遂宁市船山区斩龙垭片区城中村更新改造项目规划实施影响评估报告批前公示

项目名称：遂宁市船山区斩龙垭片区城中村更新改造项目

项目位置：遂宁市船山区开善路东侧、金城街北侧

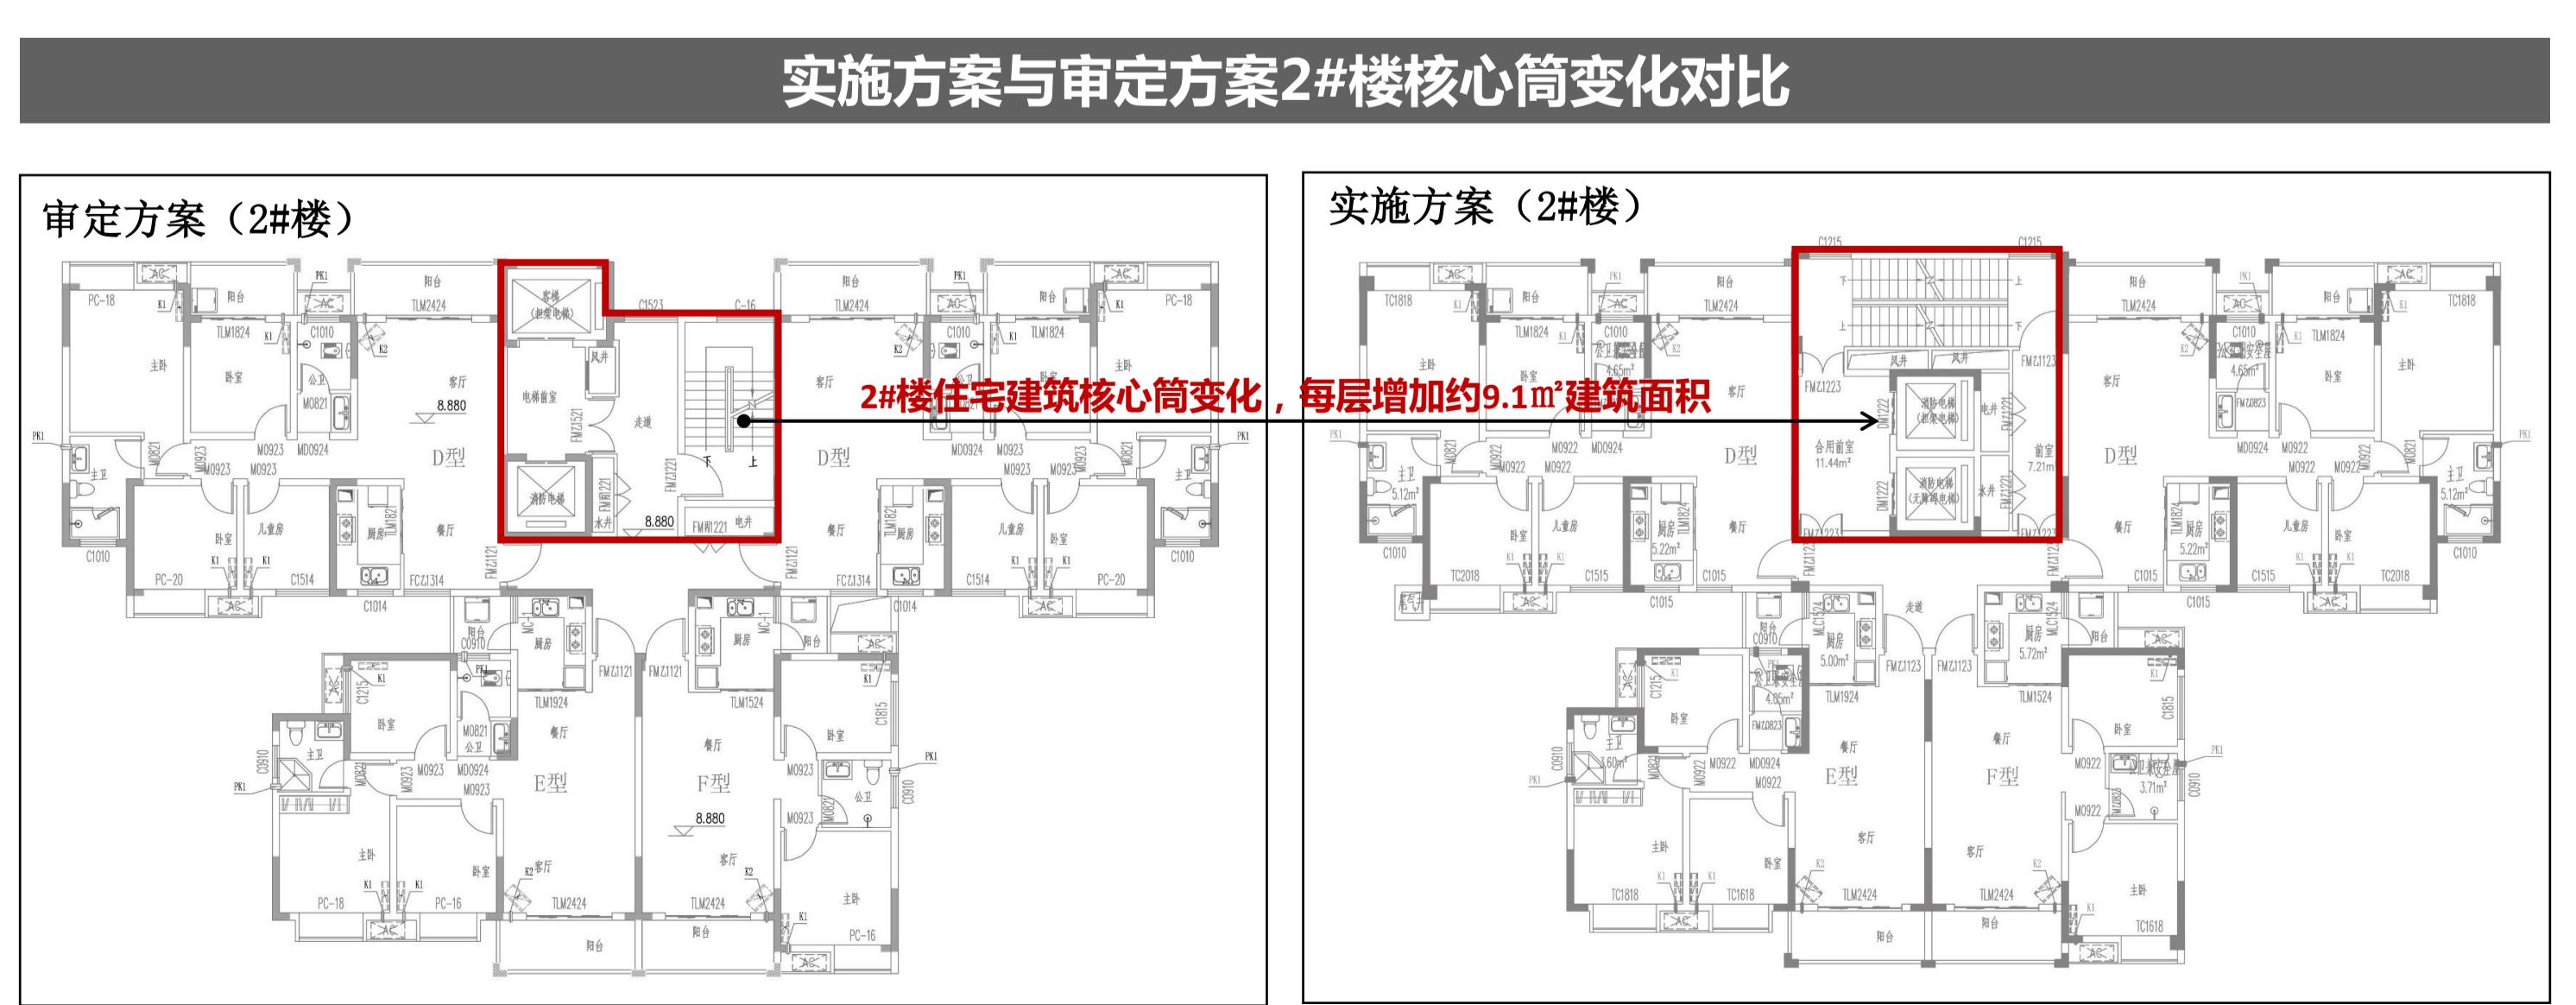
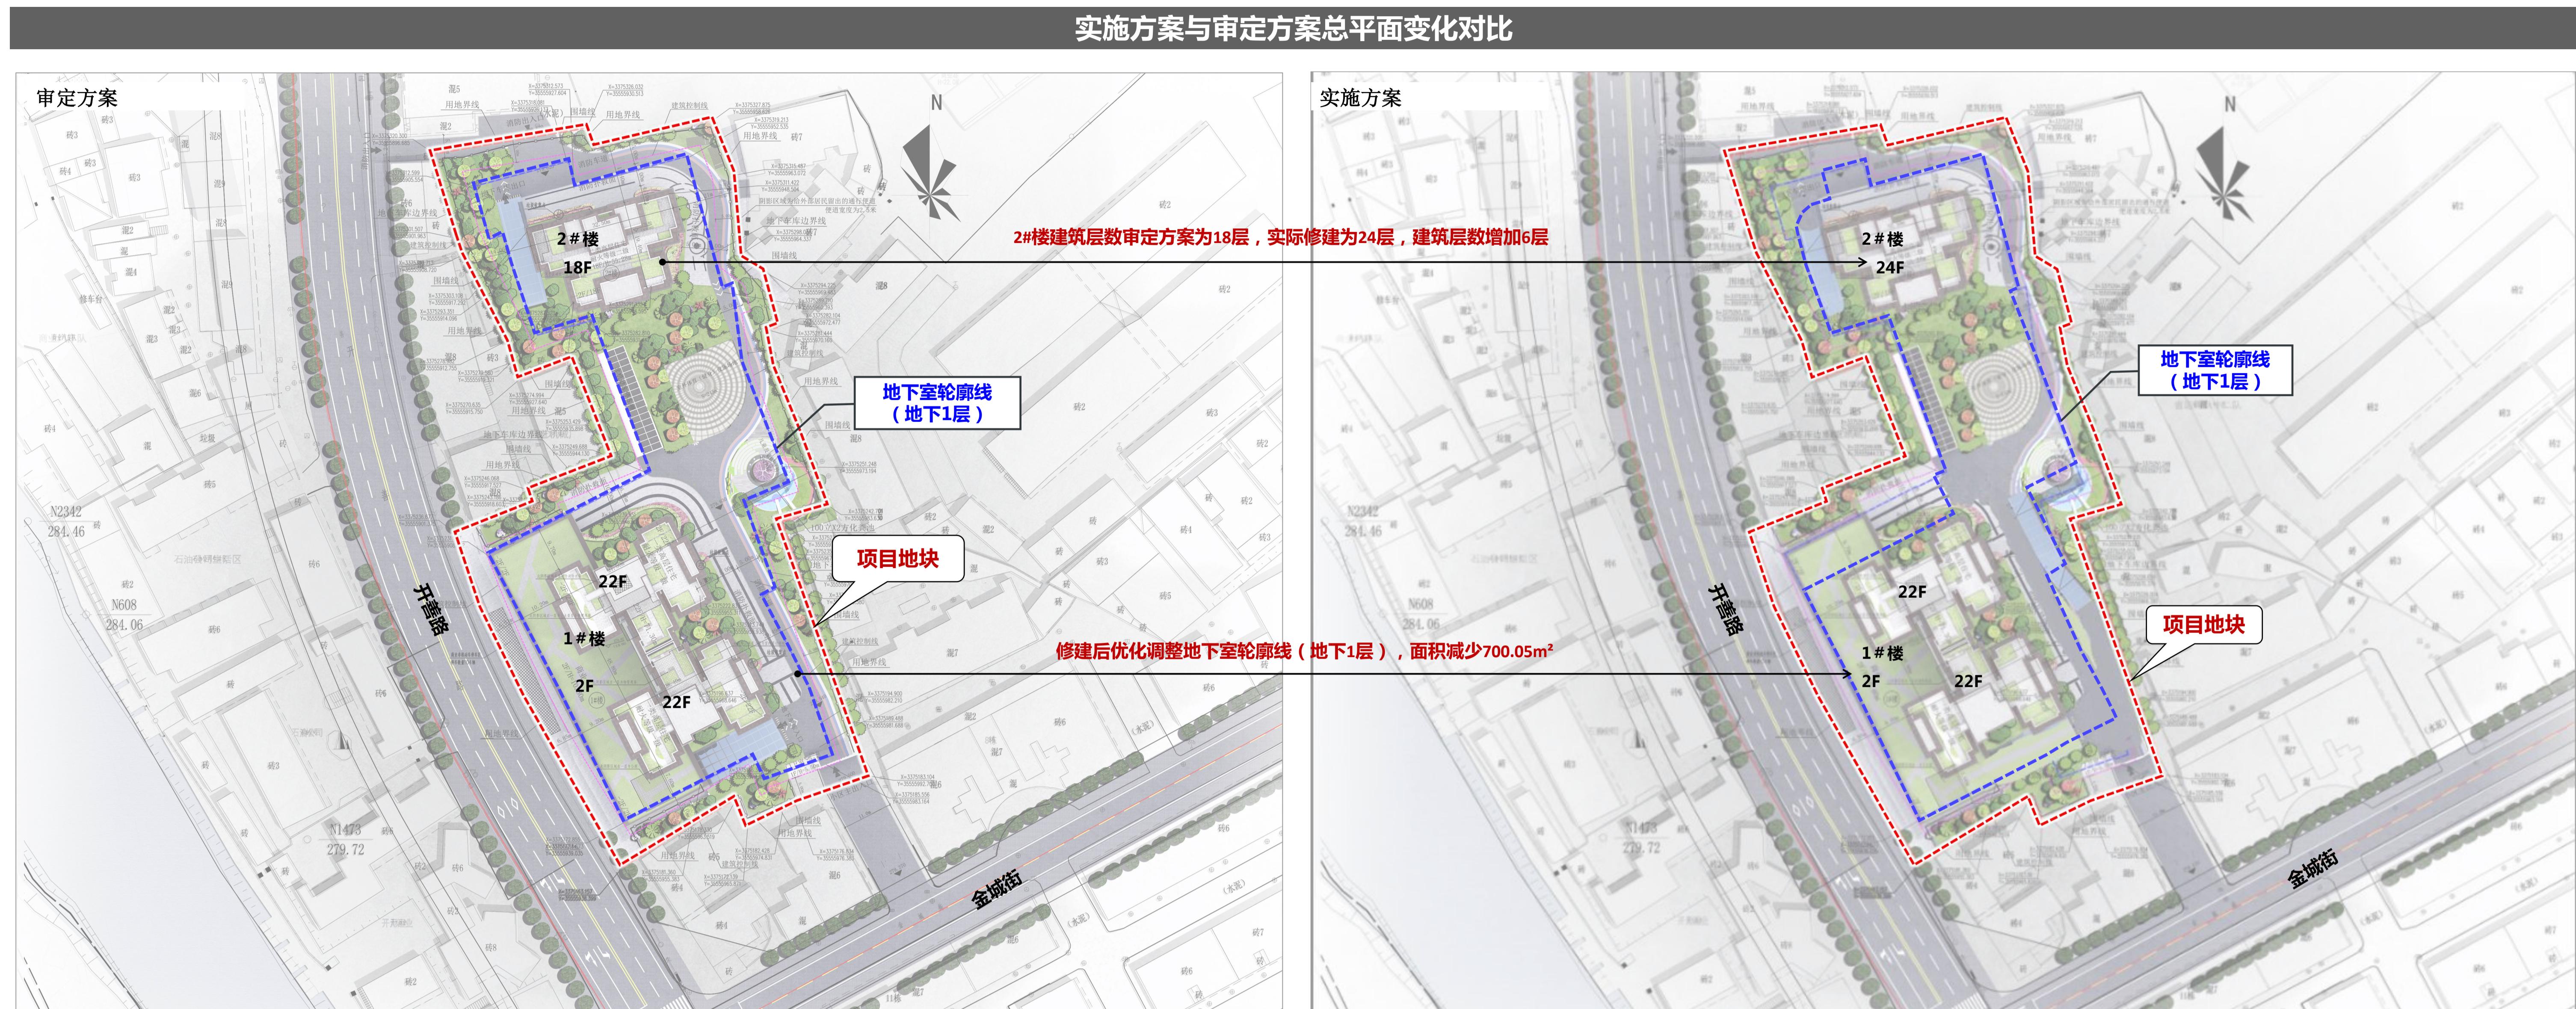
(2) 2#楼核心筒变化：因2#楼建筑层数增加，原审定方案2#楼建筑内部核心筒不能满足现行《建筑设计防火规范》要求，实施方案对2#楼核心筒平面进行了调整，增设1部消防疏散楼梯。
